**Unser Zeichen**  
KB/brx2315806

## **Bebauungsplan „In der Batterie“, 3. Änderung Naturschutzfachliche Stellungnahme**

Anlass der 3. Bebauungsplan-Änderung ist der geplante Bau des Brunnens X der Wassergewinnung Koblenz-Urmitz durch die Wasserwerke Koblenz / Weißenthurm GmbH (WKW). Für den Bau des Brunnens X und der Zuwegung zum Brunnenstandort werden Flurstücke in der Flur 5 der Gemarkung Urmitz in Anspruch genommen, die in der 1. Änderung des Bebauungsplans „In der Batterie“ vom 09.11.1999 als Ersatzmaßnahme festgesetzt worden sind.

Kompensationsflächen

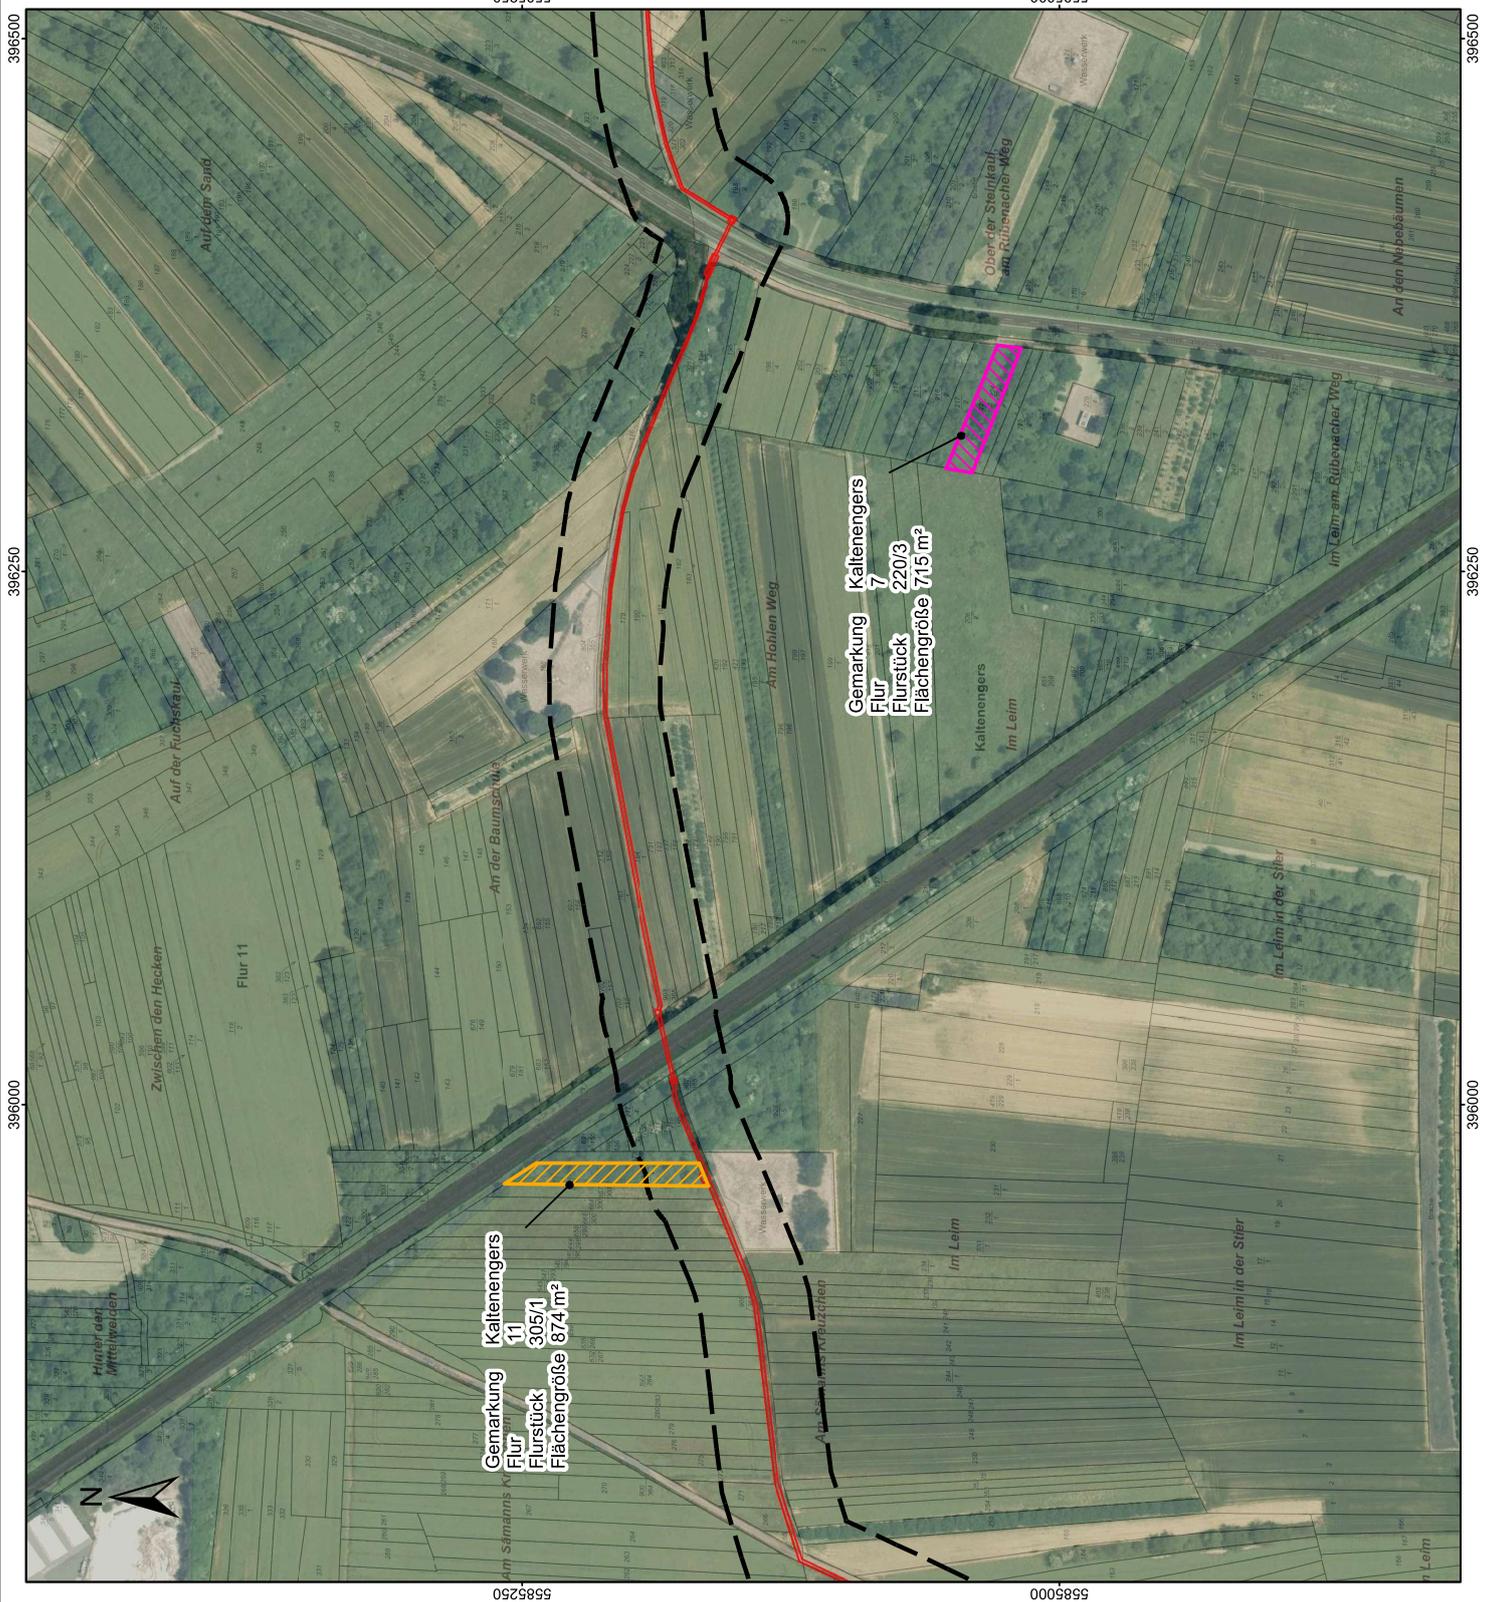
Als Ersatz für die als Ausgleichsfläche festgesetzten Gehölzflächen im Bereich der geplanten Wasserschutzzone I erfolgt auf Flur 11, Flurstück 305/1 in der Gemarkung Kaltenengers (siehe Übersichtsplan in Anlage A-4) auf einer Fläche von 874 m<sup>2</sup> die Aufwertung des vorhandenen Gehölzbestandes durch Entnahme gebietsfremder Gehölze, Auf-den-Stock-setzen von Dominanzbeständen junger, einheimischer Gehölze und ergänzende Pflanzung standortheimischer Bäume und Sträucher. Gegebenenfalls vorhandene, ältere Gehölze, die Funktionen für die Fauna haben, sind zu erhalten.

Im Rahmen der Bebauungsplanänderung ist die Eignung der ausgewählten Ersatzfläche in der Gemarkung Kaltenengers, Flur 11, Flurstück-Nr. 305/1 in Bezug auf die Festsetzungen des Bebauungsplans „In der Batterie“ (OG Urmitz) darzulegen.

Die ausgewählte Ersatzfläche liegt in der Gemarkung Kaltenengers, rd. 800 m östlich des geplanten Brunnens X. Der räumliche Zusammenhang zwischen den in der Gemarkung Urmitz, Flur 5, festgesetzten sowie der in der Gemarkung Kaltenengers, Flur 11, geplanten Ersatzflächen ist somit in ausreichendem Maße gegeben. Beide Flächen liegen im Naturraum D44 Mittelrheingebiet (mit Siebengebirge). Die Voraussetzungen des § 3 der Landeskompensationsverordnung für die Anerkennung als Kompensation sind somit erfüllt. Dass sich die neue Fläche in einer anderen Verwaltungseinheit befindet, ist aus naturschutzfachlicher Sicht nicht von Belang.

Aus fachgutachterlicher Sicht ist die Eignung der Maßnahme A3 des FB Naturschutz zum Bau des Brunnens X für die Kompensation der wegfallenden Ersatzfläche des Bebauungsplans „In der Batterie“ vollumfänglich gegeben.
